Oggetto: “Piano di Sviluppo Aeroportuale – Aggiornamento 2016-2030” dell’aeroporto G. Marconi di Bologna.
Procedura di verifica di assoggettabilità ai sensi del D.Lgs 152/06 e smi. Proponente: ENAC.

Osservazioni del Comune di Bologna

**Verifica di assoggettabilità a VIA di cui all'art. 19 del D.Lgs 152/2006 e s.m.i., relativa al progetto "Piano di sviluppo aeroportuale - Aggiornamento 2016-2030" Aeroporto di Bologna
Osservazioni del Comune di Bologna**

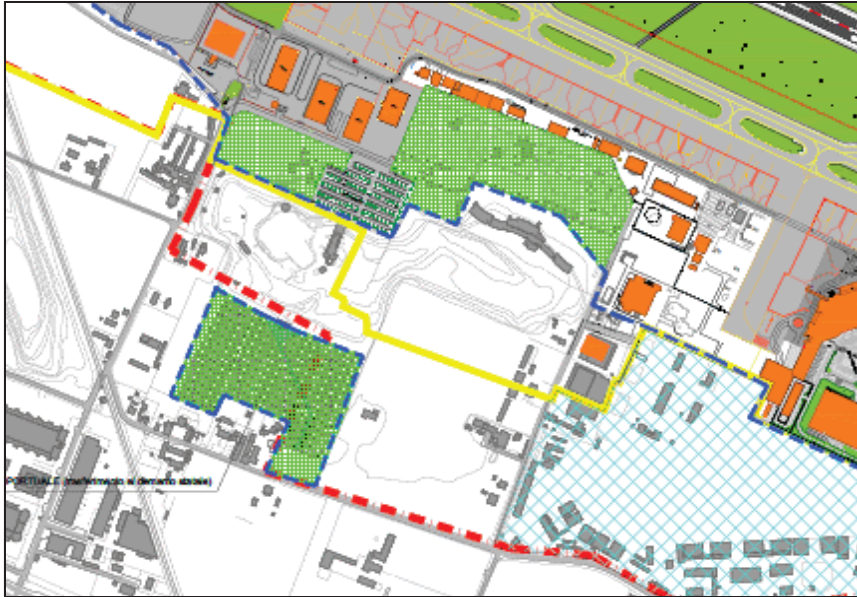
Nella fase 1 è prevista la realizzazione di un nuovo parcheggio multipiano (con localizzazione diversa rispetto al vigente MP)

Nella fase 3 è prevista la realizzazione di un hotel e di una stazione di rifornimento/autolavaggio (non previsti dal vigente MP)

La superficie interessata dalle previsioni è pari circa 245 ha, con una riduzione di 150.000 mq rispetto al MP2023 approvato.

La nuova configurazione insiste su aree in larga parte all'interno del sedime esistente e riduce gli espropri originariamente previsti. Le aree oggetto di esproprio/acquisizione si riducono infatti a (si veda anche immagine sottostante - aree campite in verde):
